**АКТ**  
**обследования объекта**  
на предмет беспрепятственного доступа и использования инвалидами и другими маломобильными группами населения  
**ГБПОУ НСО «Новосибирский электромеханический колледж», учебный корпус**

г. Новосибирск, ул.Первомайская, 202

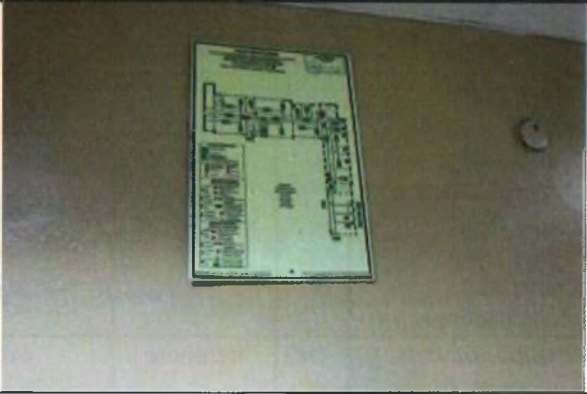
Рельефные (тактильные) и/или контрастно окрашенные участки пола на путях движения перед дверными проемами, входами на лестницы, поворотами (на расстоянии)	- см	за 60 до лестниц, дверей, поворотов	отсутствие	С
Ступени лестниц должны отличаться по цвету от горизонтальных площадок перед ними		наличие	отсутствие	С
Единообразные геометрия и размеры ширины проступи, высоты подъема		наличие	Высота подъема - 15 Ширина проступи - 30	С

Поручни с двух сторон		наличие	С одной стороны	О,С		П.5.2.15 СП 59.13330.20 12
- высота поручней	см	90 (допустимо 85-92)	90	О,С		П.5.2.15. СП 59.13330.20 12
- завершающие части поручней	см	Длиннее лестничного марша на 30 (допустимо 27-33)	соответствует	О,С		П.5.2.10. СП59.13330. 2012
- пандусы: высота одного подъема угол уклона пандуса при перепаде высот более 20 см угол уклона пандуса при перепаде высот до 20 см)	см	не более 80 1:20 (5%) 1:10 (10%)	-	К,О		П.5.2.13 СП 59.13330.20 12

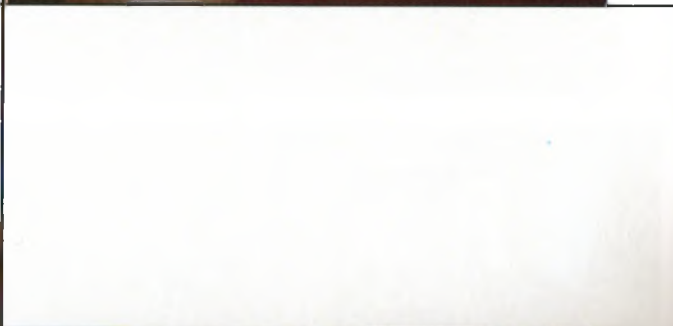
- ширина дверного проема в свету	см	Не менее 120	78	К
	- высота порога	см	Не более 1,4	3	К,О,С
	Высота стола	см	Не более 78	75	К
	Высота стойки раздачи	см	Не более 75	80

<p>Ширина прохода между столами</p>	<p>см</p>	<p>120</p>	<p>Наличие По ходу движения в обеденном зале имеется проем 150 (высота 180)</p>	<p>К,О,С</p>		<p>П.7.4.7. СП 59.13330.2012</p>
-------------------------------------	-----------	------------	---	--------------	---	--

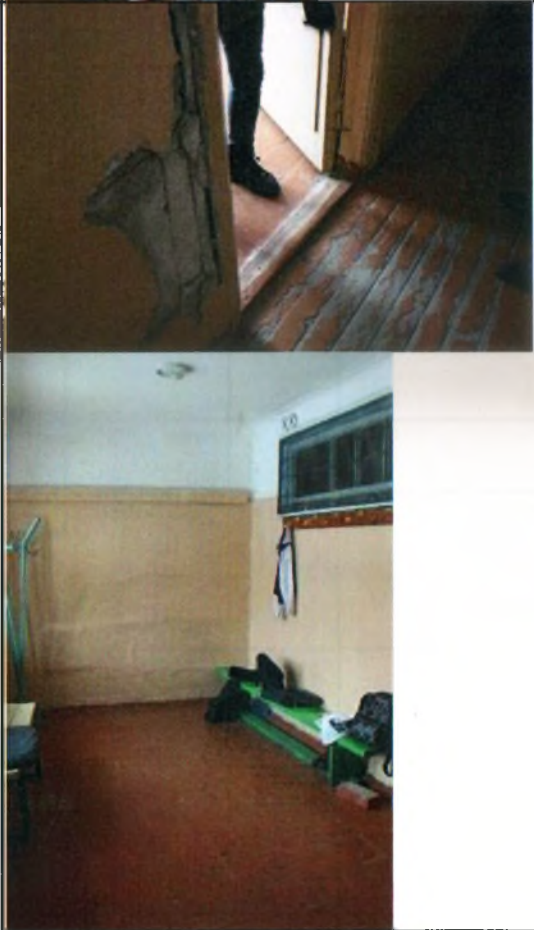
<p>Раковина:</p> <ul style="list-style-type: none"> <li>• зона у раковины для кресла-коляски (минимальные глубина x ширина)</li> <li>• высота раковины</li> <li>• опорный поручень</li> </ul>	см	<p>не менее 130x 85 см</p> <p>75-85 см наличие</p>	<p>соответствует</p> <p>80</p>	
	Сушилка для рук	см	Не более 80	145	К,О
	<b>Спортивный зал</b>			<p>По ходу движения к залу имеются барьеры: перепады высот в виде лестниц, узких коридоров неровного покрытия и др., кроме того, требуются общие ремонтные работы)</p>

- ширина дверного проема в свету	см	не менее 90	65,120	К
	- высота порога	см	не более 0,014	13 (на входе в зал имеется перепад высоты в виде ступеньки)	К,О,С
